KULKULAITOSTEN JA YLEISTEN TÖIDEN MINISTERIÖ
MINISTRY FOR COMMUNICATIONS AND PUBLIC WORKS OF FINLAND
ILMAILUTOIMISTO
OFFICE OF CIVIL AVIATION
Mariankatu 9 — HELSINKI
Puh. 5 9 8 1 1 Telephone
Sähkeos. CIVILAIR Telegrams

ILMAILUTOIMISTON TIEDOTUKSIA
INFORMATION FROM THE OFFICE OF CIVIL AVIATION
**LENTOKELPOISUUS-
TIEDOTUS**
AIRWORTHINESS DIRECTIVE

M 195/62
22.3.1962

195. M-määräys No. 195/62: Schleicher Ka-2, -2B, -6, K7 ja K8, korkeusperäsinmekanismin tarkastus.

Kuva 1.

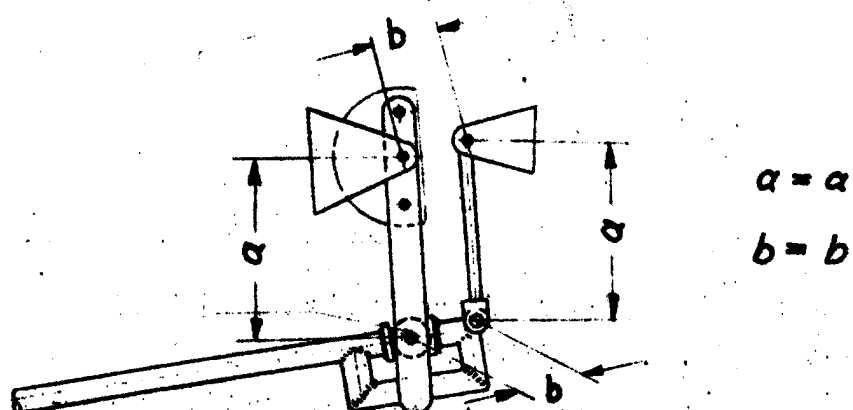
E.m. konetyypeissä korkeusperäsimen liikutusvipu kytkeytyy automaattisesti sen päässä olevan kuulalaakerin (kuva 1) joutuessa työntötangossa olevaan hahloon vakaaajan tullessa kiinnitetyksi paikalleen. Eräissä koneissa on todettu asennusvirheitä, joiden takia kuulalaakeri ei ole hahlon keskikohdalla vaan sen ylä- tai alareunassa. Mekanismin moitteeton toiminta peräsimen liikerajoihin saakka edellyttää että saranapisteiden yhdysjanat muodostavat nivelsuunnikkaan eli parallelogrammin (sivut a keskenään ja sivut b keskenään yhtä pitkät). Korvakkeiden asennuksen epätarkkuudesta johtuen on tässäkin suhteessa eräissä koneissa puutteita, kuvassa 3 esitetyin seurauksin.

A. Tarkastetaan että vakaaajan ollessa paikalleen kiinnitettynä korkeusperäsimen liikutusvivun päässä oleva kuulalaakeri on hahlon keskikohdalla (työntötangon keskiviivalla) ja pysyy siinä liikuteltaessa peräsintä ääri-asentoihinsa. Jos se kaikissa peräsimen asennoissa on hahlon reunassa, on työntötangon heilurituen yläpäähän korvaketta tai peräsimen liikutusvivun korvaketta siirrettävä pystysuorassa suunnassa siten että kuulalaakeri joutuu hahlon keskikohdalle. Jos laakeri peräsintä liikuteltaessa liikkuu hahlossa työntötanko vastaan kohtisuorassa suunnassa, on nivelsuunnikkaan sivujen pituudet tarkistettava. Sivut a saadaan yhtä pitkiksi muuttamalla työntötangon heilurituen pituutta ja sivut b korottamalla tai madaltamalla yläpäähän korvakkeita.

Kuva 3.

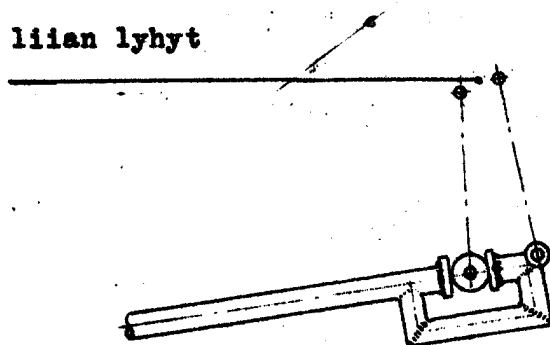
Virhe nivelsuunnikkaassa.

Kuva 4.

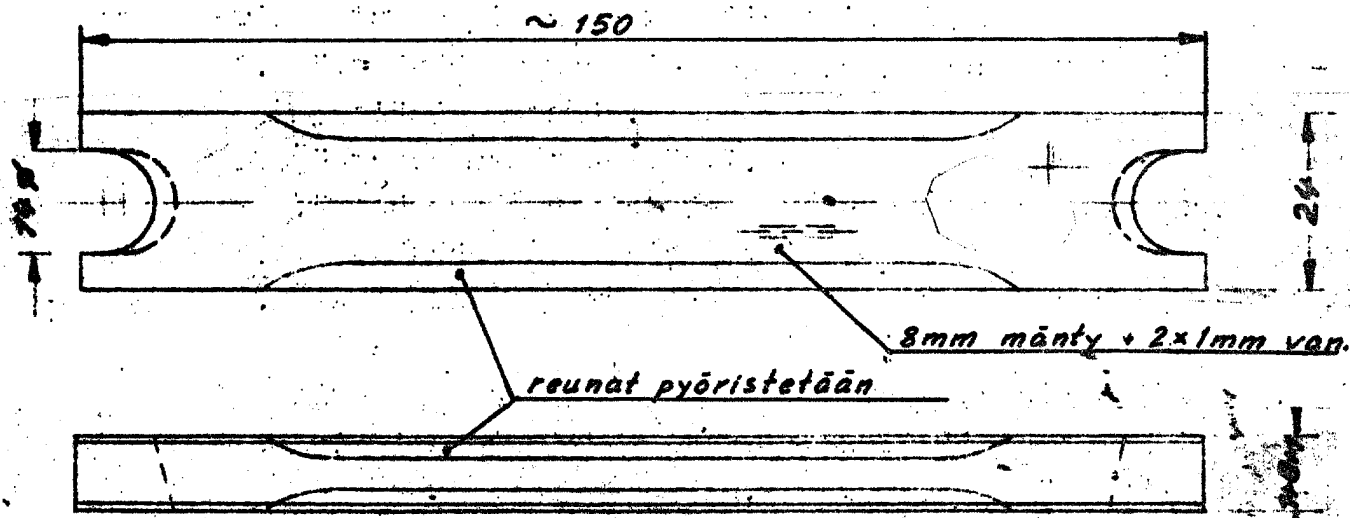
B. Konetyypeissä Ka-2 ja Ka-2B on eräissä tapauksissa todettu korkeusperäsimen työntötangon taipuneen peräsintä paikalleen asennettaessa, tai korkeusperäsimen liikutusvivun päässä oleva kuulalaakeri on hypähtänyt pois hahlostä työntötangon värähdellessä. Tästä syystä on työntötangon tukivälejä lyhennettävä sijoittamalla lisälaakeri runkokaareen No. 23. Rakenne on esitetty kuvassa 4. Laakeriolkkeja toimittaa m.m. koneiden valmistaja.

Kuva 5.

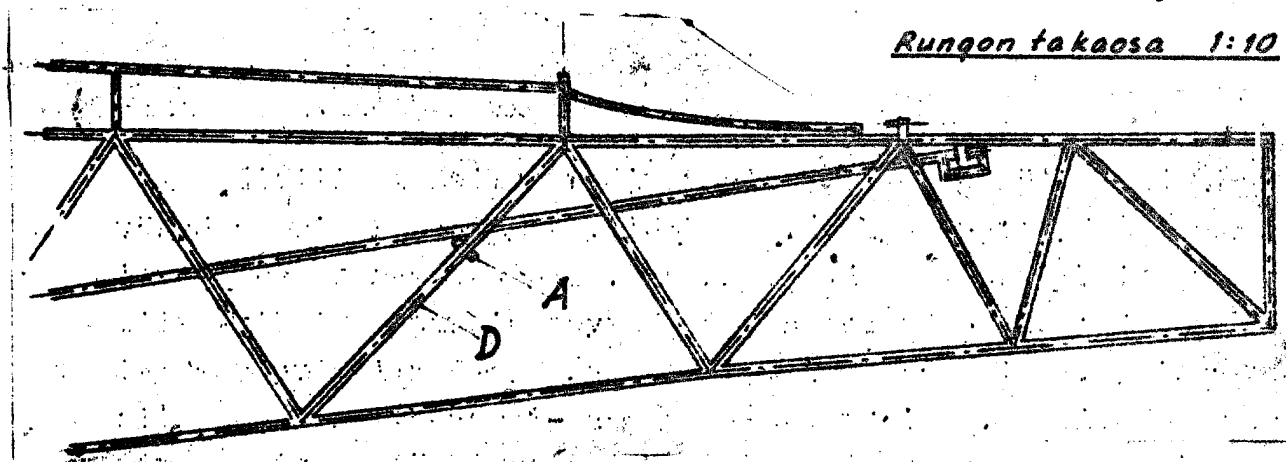
C. Edellisessä kohdassa esitetyistä syistä on myös konetyypeissä K7 korkeusperäsimen työntötanko tuettava läheltä korkeusperäsintä kuvassa 5. esitetyllä tavalla. Tuki A sijoitetaan diagonaalitukien väliin siten että sen ja työntötangon väliin jää n. 1 mm:n välys. Tuki tehdään sovittamalla oikean pituiseksi niin että se on tiiviisti diagonaaliputkia vasten kuitenkin taivuttamatta niitä. Tuki kiinnitetään kiertämällä nauha liitoskohtien ympäri ja lakkaamalla ne. Työ voidaan suorittaa rungon yläpinnalla korkeusvakaajan kohdalla olevan aukon kautta.
